# MKS®

## 仕様変更案内書：

### BM-7 Copper 側板について

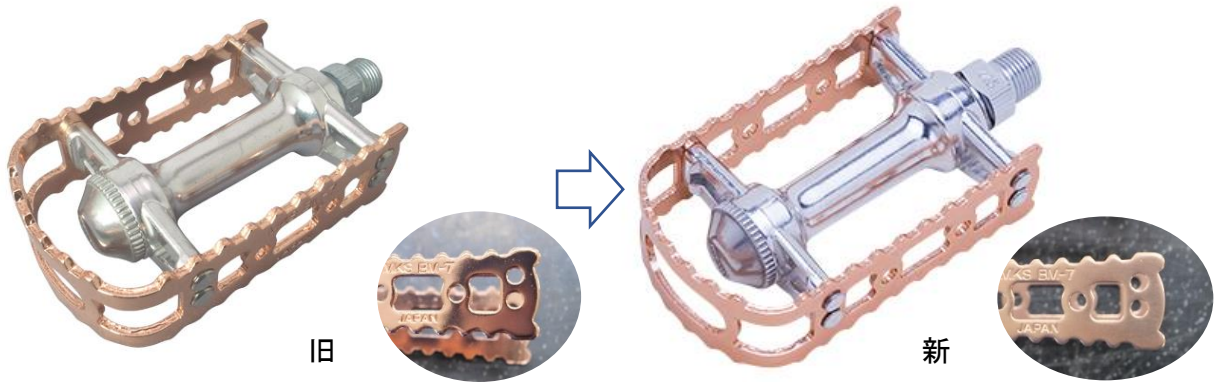
- ・BM-7 Copper に使われているアルミ製側板の表面処理が変更になります。
- ・従来は銅メッキ/クリアコートで処理されていましたが、銅色アルマイトになります。(写真右)  
従来の光沢感はなくなり、落ち着いた色味になります。
- ・アルマイトは別名陽極酸化処理と呼ばれ、アルミを陽極で電解処理することで表面に酸化皮膜を生成させる表面処理のことです。銅メッキ/クリアコート同様に耐食性、耐摩耗性に寄与します。
- ・旧仕様の在庫がなくなり次第、ランニングチェンジにて切替えを適用させていただきます。切替えが適用される出荷タイミングで各取引先へ個別にご連絡を差し上げます。
